RESOLUCIÓN N° 002092 (24 SEP. 2024)

“Por la cual se resuelven unos recursos de reposición interpuestos en contra de la Resolución 1351 del 5 de julio de 2024 y se toman otras determinaciones”

Por medio de la Resolución 1351 del 5 de julio de 2024, esta Autoridad Nacional autorizó la modificación de la Licencia Ambiental otorgada mediante Resolución 1326 del 05 de agosto de 2020 (modificación 1 de la Licencia Ambiental del proyecto UPME 01 de 2013 (Soacha – Tequendama).

Figura 3 Coberturas Plaza de tendido 9

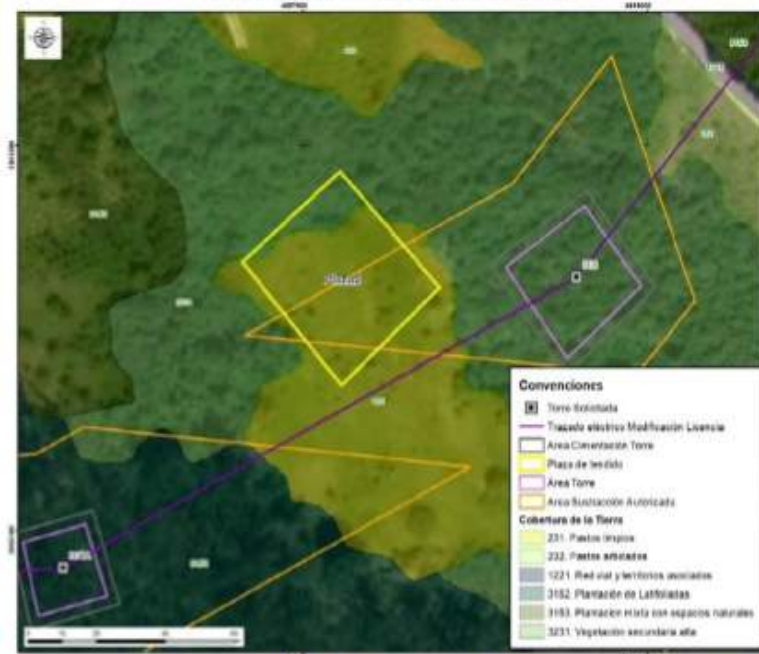
En las siguientes figuras se presenta la cobertura actual de la plaza de tendido y el área donde se localiza:

Figura Cobertura Acc-306

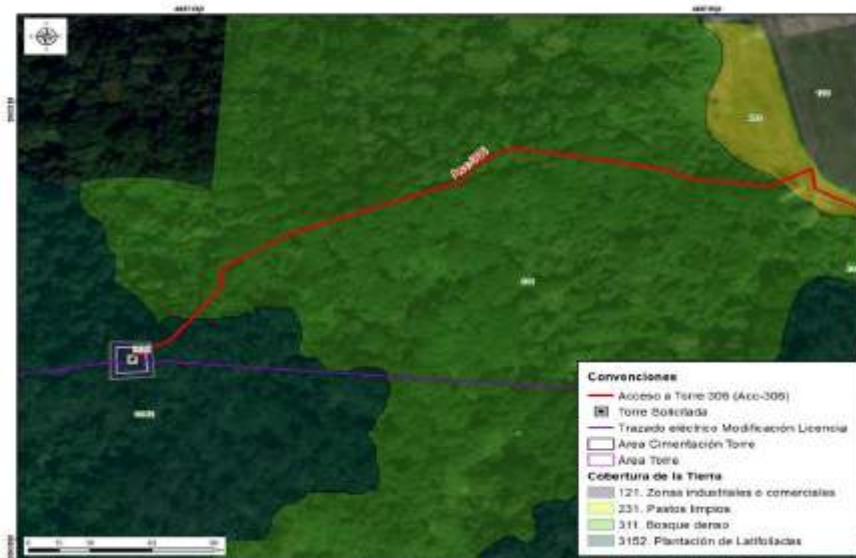
cobertura de bosque denso y de plantación latifoliadas que permite llegar al sitio de torre 306, tal y como se observa en las siguientes figuras.

Fotografía 8 Sendero peatonal existente Acc-306

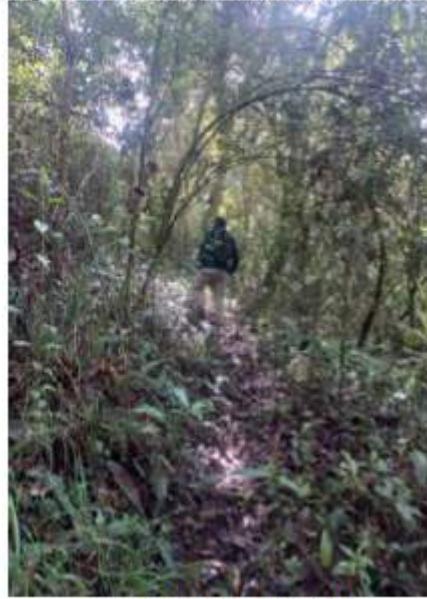
Cabe aclarar, que para los accesos que no son carreteables como senderos, caminos y zonas de pastos dentro de los predios, se realizará el acceso de forma peatonal y se utilizarán semovientes, en caso de ser necesario, para el transporte de material y equipos, acorde con lo mencionado en la página 14 del capítulo 3. Descripción del proyecto del complemento de EIA.

Figura 12 Ingreso Acc-307 a torre 307

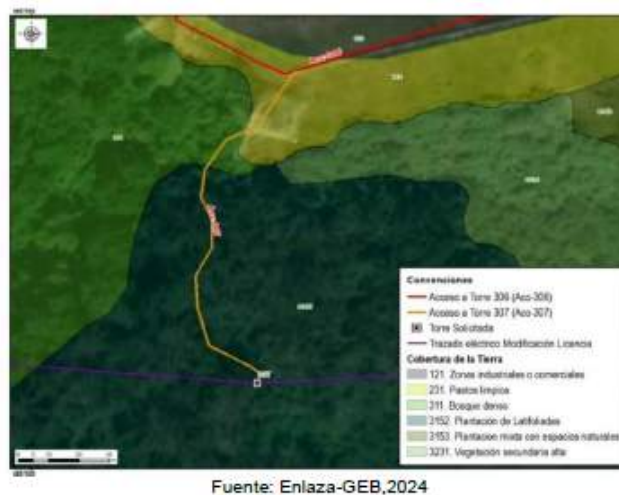
Respecto a la discrepancia entre lo mencionado en el capítulo 3 del complemento del EIA y lo presentado en el MAG sobre la rocería planteada, se aclara que no se realizarán actividades de mantenimiento tipo rocería, teniendo en cuenta las características mencionadas anteriormente, por lo tanto, la diferencia obedeció a un error involuntario.

Figura 26 Coberturas Acc-310

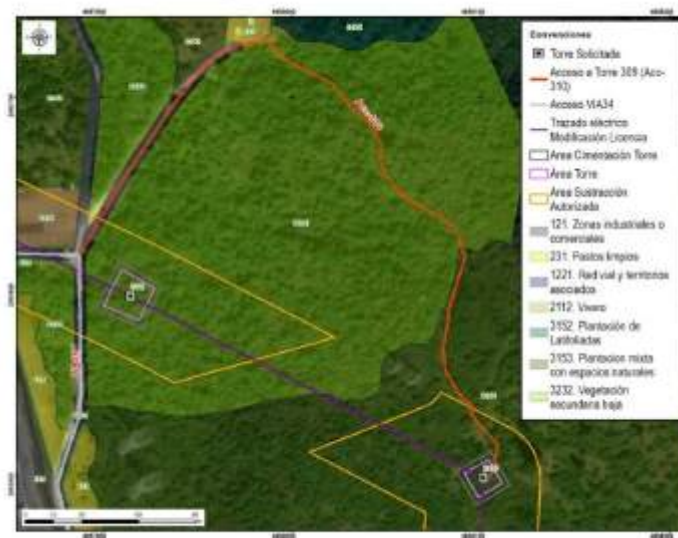
De acuerdo con las condiciones del acceso, es relevante aclarar a la autoridad que este no requiere solicitud de permiso de aprovechamiento forestal. Al respecto, se considera técnicamente que el acceso sendero está intervenido del Bosque Renace, aspecto que no hace necesario realizar mantenimientos tipo rocería como tampoco aprovechamiento forestal para este tramo. Sin embargo, los últimos 40 metros del acceso proyectado para llegar al sitio de torre se encuentra en cobertura de plantación mixta con espacios naturales en los cuales se requiere actividades de rocería para el ingreso de materiales y equipos para la construcción de la torre, como se mencionó en la tabla 3-8 Descripción de accesos a sitios de torre del complemento del EIA.

Figura 34 Acc-312 en la zonificación y sub-zonificación del DMI

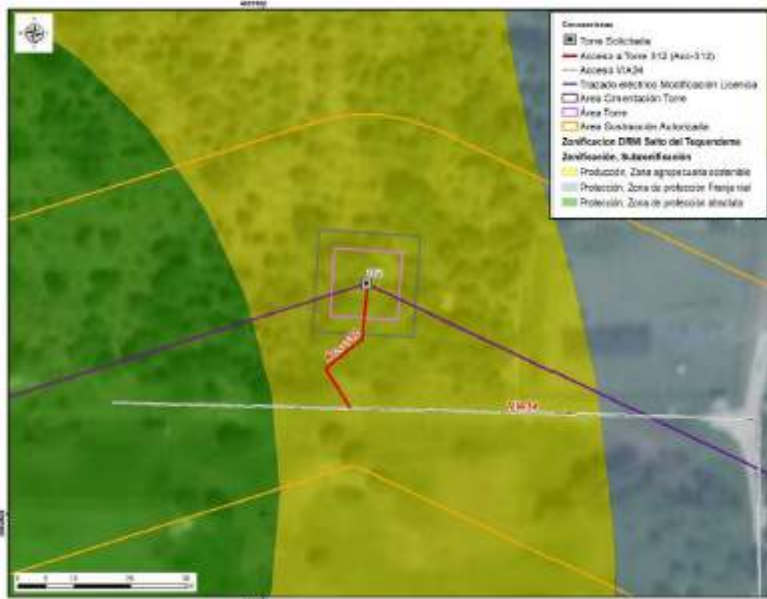
Respecto a lo señalado por ANLA frente a la discrepancia entre lo mencionado en el capítulo 3 del complemento del EIA sobre la rocería planteada y lo presentado en el MAG, se aclara que por las características del terreno mencionadas anteriormente no se realizarán actividades de mantenimiento tipo rocería. Por lo tanto, la diferencia advertida por la autoridad obedece a un error involuntario consignado en el MAG.

Figura 1 Área de influencia total para el proyecto

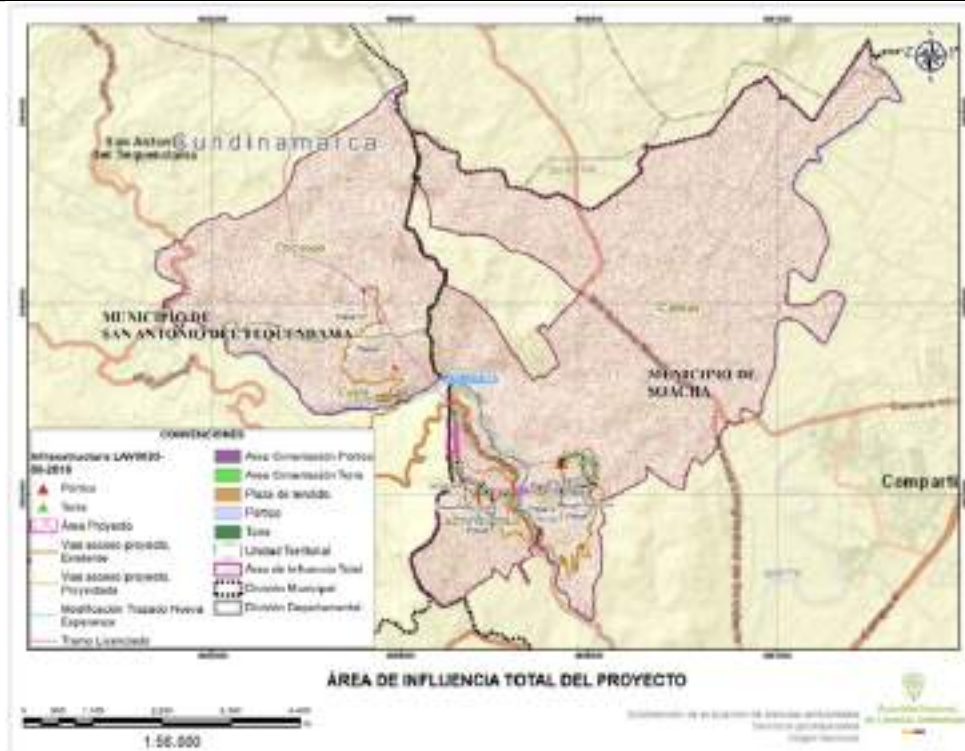
Frente a lo expuesto el Equipo Evaluador Ambiental de la ANLA, realizó la verificación de la información considerada en el concepto técnico 4703 del 05 de julio de 2024 que sirvió de sustento para emitir la Resolución 1351 del 5 de julio de 2024, en el cual señala que el área de influencia total del proyecto incorpora las Veredas San Francisco y Canoas en jurisdicción del municipio de Soacha; y veredas Cúcio y Chicaque en el municipio de San Antonio del Tequendama, como se presenta en la siguiente figura:
